**P. 29** 3.3.3. 設定ファイルの記述の規則

**P. 94** 図 4-13 最小位相、 $f_s = 500 \text{ Hz}$ 、 $f_c = 100 \text{ Hz}$  のフィルタ特性

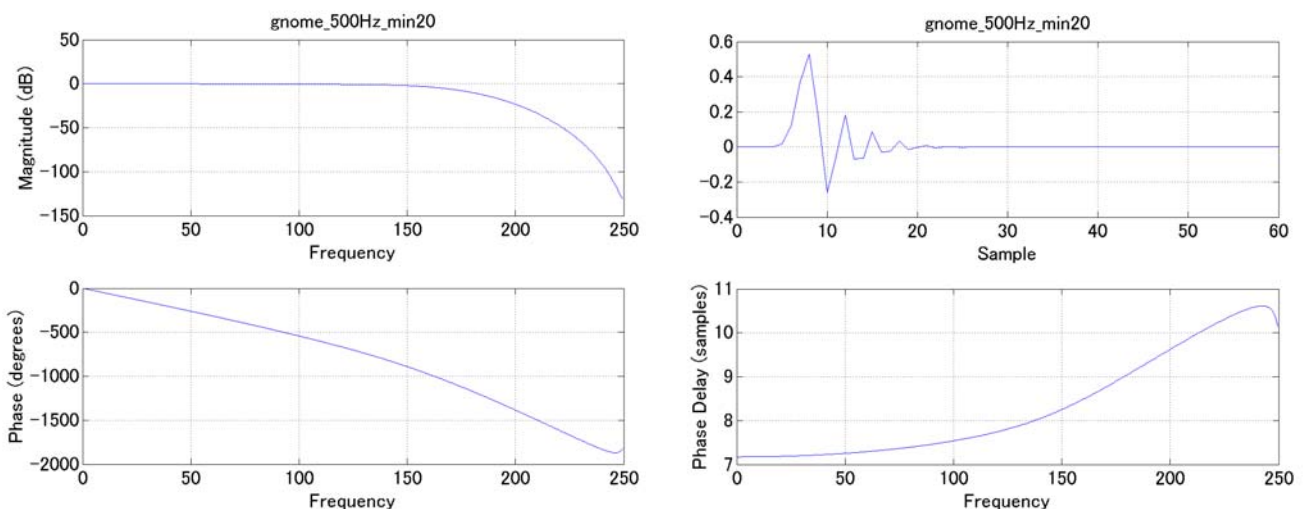
掲載された図は誤りです。正しくは以下の図となります。

P. 100 図 4-30 線形位相、 $f_s = 100$  Hz、 $f_c = 40$  Hz のフィルタ特性

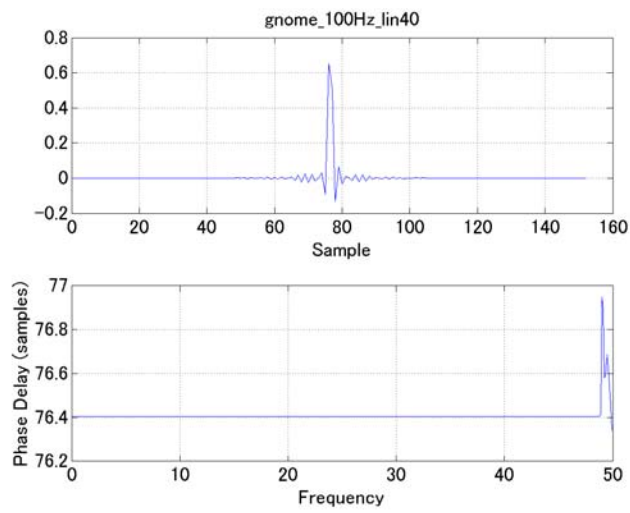
掲載された図の右側二つは誤りです。正しくは以下の図となります。
